Uttale - Søknad om dispensasjon fra regulert byggjegrense mot veg til uttale - gnr 172 bnr 197 - Hopland - Alver kommune

Vi viser til førespurnad frå Alver kommune om uttale til søknad om dispensasjon, datert 07.02.2022.
Saka gjeld søknad om oppføring av tomannsbustad og støyskjerm mot offentleg veg.

Utsnitt frå situasjonsplanen

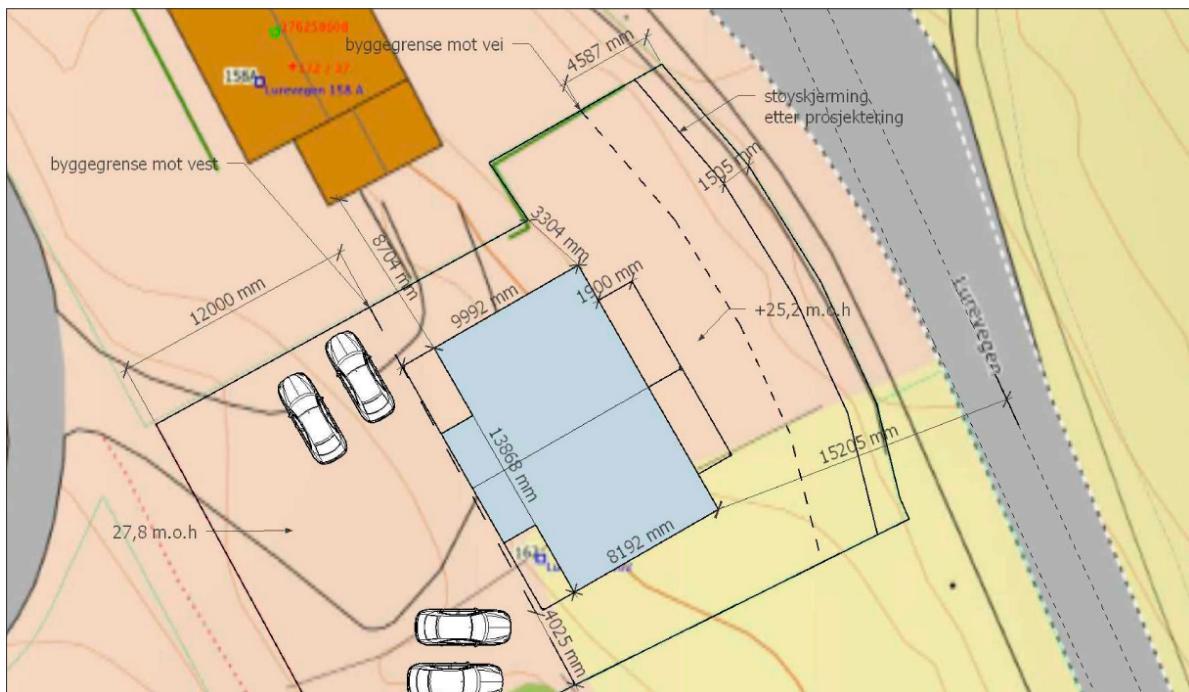
Det er søkt om oppføring av tomannsbustad og støyskjerm langs fylkesvegen. Det er søkt om dispensasjon frå regulert byggjegrense til fylkesvegen, som er ca. 12 meter i reguleringsplanen, for å oppføre støyskjerm. Avstand mellom støyskjerm og vegmidte er ikkje teikna på situasjonskartet ved søknaden, men ser ut til å vera ca. 7,5 meter frå vegmidte.

Vi meiner kommunen må halde fast ved byggjegrensa som er regulert i planen, og ikkje tillate tiltak innanfor grensa. Vi er og negative til støyskjerm langs strekninga her då den ikkje vert skildra i høgde eller avslutning mot naboeigedom. Dersom det er behov for støyskjerm her må det ligge føre ein støyrapport som seier noko om behovet og meir om utforminga av denne. Den må vera utført av nokon med støyfagleg kompetanse.

Vestland fylkeskommune rår ifrå dispensasjon frå byggegrensa til fylkesvegen. Vi ber om å få vedtaket tilsendt når søknaden er ferdig handsama.
